MARELLI

SCHEMA ELETTRICO 119 B

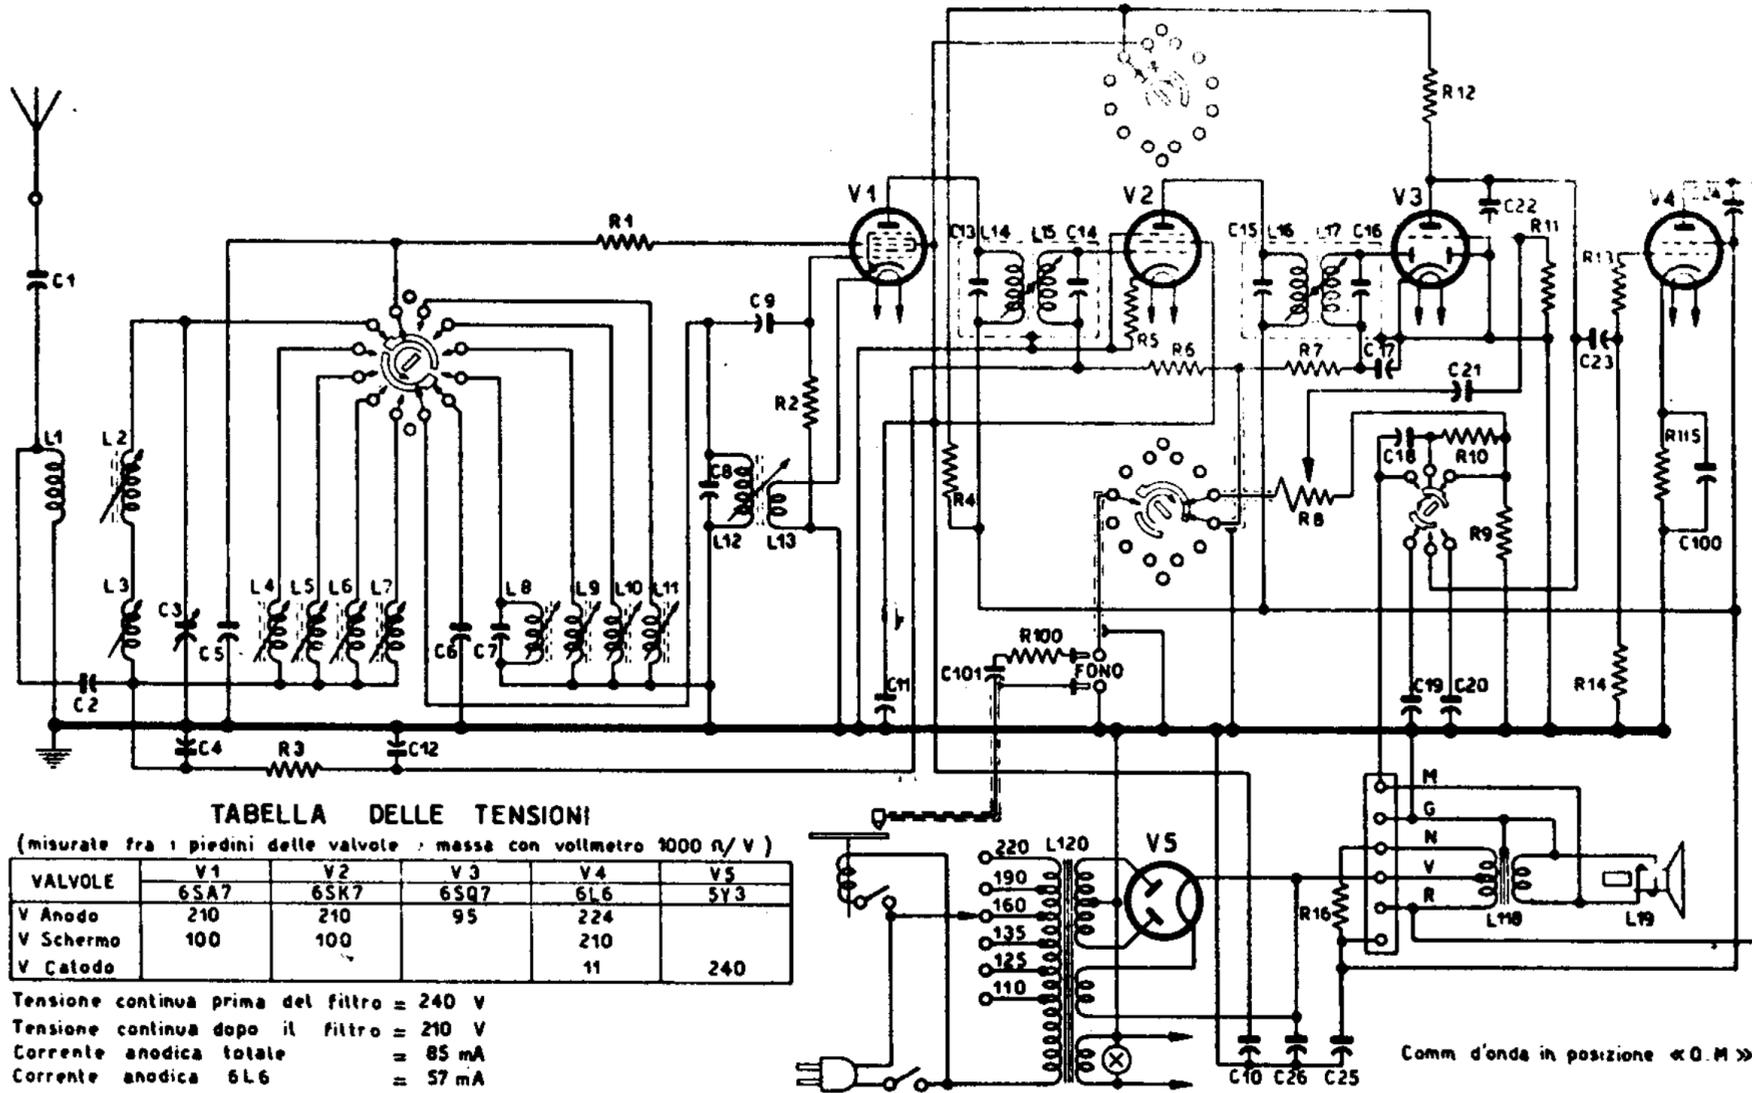
ATTENZIONE - A partire dalla matricola N. 12931 le valvole 6SA7 e 6SK7 vengono sostituite rispettivamente dalle valvole miniatura 6BE6 e 6BA6.
